IZMJENE I DOPUNE
URBANISTIČKOG PLANA UREĐENJA 24
POSLOVNE ZONE PERMANI (K₁₂)

prilozi plana

prijedlog plana

listopad, 2021. godine

Usklađenje grafičkog dijela plana:

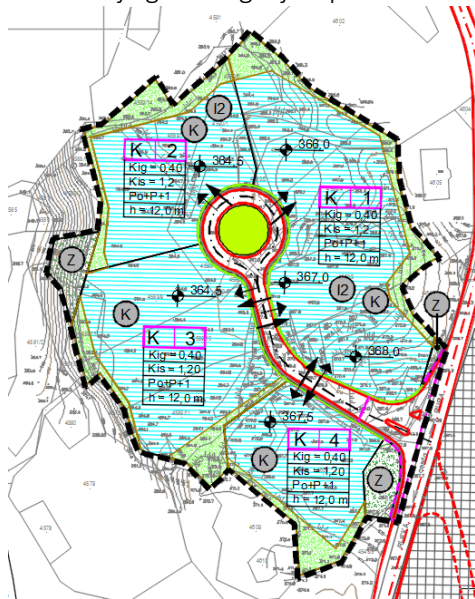
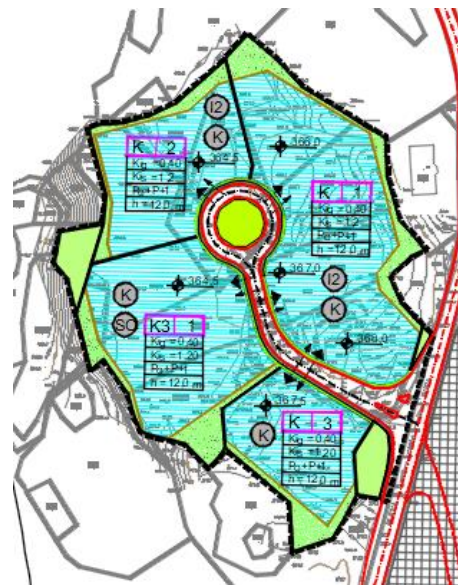
Budući da se ovim izmjenama i dopunama na predmetnom platou planira namjena jednaka kao u ostatku obuhvata plana, izmijenjena je i numeracija platoa te K3-1 postaje K-3, a dosadašnji K-3 postaje K-4.

Brisana je komunalno-servisna namjena i sav tekst koji se odnosio na nju.

Uvjeti i način gradnje preuzimaju se od već planiranih poslovnih namjena na susjednim česticama.
